NORME TECNICHE PER LE COSTRUZIONI

VERSIONE 30 MARZO 2005

RACCOLTA DEI COMMENTI

18 LUGLIO 2005

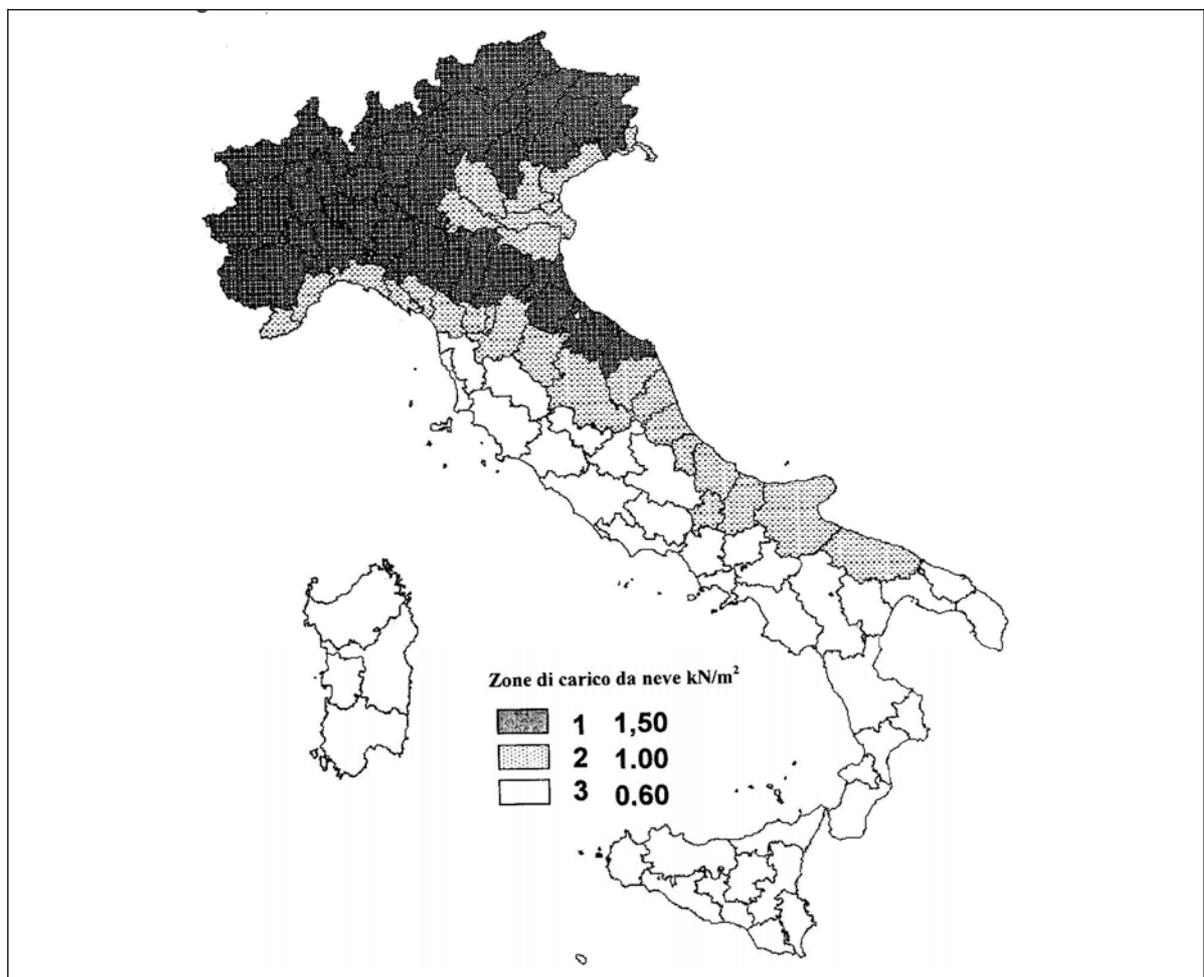
3.5.3 Carico di neve al suolo (pp. 75-77) – La mappa di carico di neve al suolo di Fig. 3.5.1 e le relative formule delle Tabb. 3.5.II /III /IV sono quelle del D.M. vigente. I dati aggiornati sono quelli comparsi nella bozza ottobre 2001 di aggiornamento del D.M. di cui si riproduce qui nel seguito la mappa e le relative formule di variazione del carico di neve con l'altitudine.

ZONA I

$$q_{sk} = 1,50 \text{ kN/m}^2 \quad a_s \leq 200 \text{ m}$$

Per le province di: Aosta, Belluno, Bergamo, Biella, Bolzano, Brescia, Como, Cuneo, Lecco, Pordenone, Sondrio, Torino, Trento, Udine, Verbania, Vercelli, Vicenza:

$$q_{sk} = 1,28 \left[1 + \left(\frac{a_s}{481} \right)^2 \right] \text{ kN/m}^2 \quad a_s > 200 \text{ m}$$

Per le province di: Alessandria, Ancona, Asti, Bologna, Cremona, Forlì, Lodi, Milano, Modena, Novara, Parma, Pavia, Pesaro e Urbino, Piacenza, Ravenna, Reggio Emilia, Rimini, Treviso, Varese:

$$q_{sk} = 1,39 \left[1 + \left(\frac{a_s}{728} \right)^2 \right] \text{ kN/m}^2 \quad a_s > 200 \text{ m}$$

ZONA II

$$q_{sk} = 1,00 \text{ kN/m}^2 \quad a_s \leq 200 \text{ m}$$

$$q_{sk} = 0,85 \left[1 + \left(\frac{a_s}{481} \right)^2 \right] \text{ kN/m}^2 \quad a_s > 200 \text{ m}$$

ZONA III

$$q_{sk} = 0,60 \text{ kN/m}^2 \quad a_s \leq 200 \text{ m}$$

$$q_{sk} = 0,51 \left[1 + \left(\frac{a_s}{481} \right)^2 \right] \text{ kN/m}^2 \quad a_s > 200 \text{ m}$$

Questi dati aggiornati sono quelli inseriti nella bozza di Annesso tecnico Nazionale, essendo direttamente compatibili con il formato dell'Eurocodice.
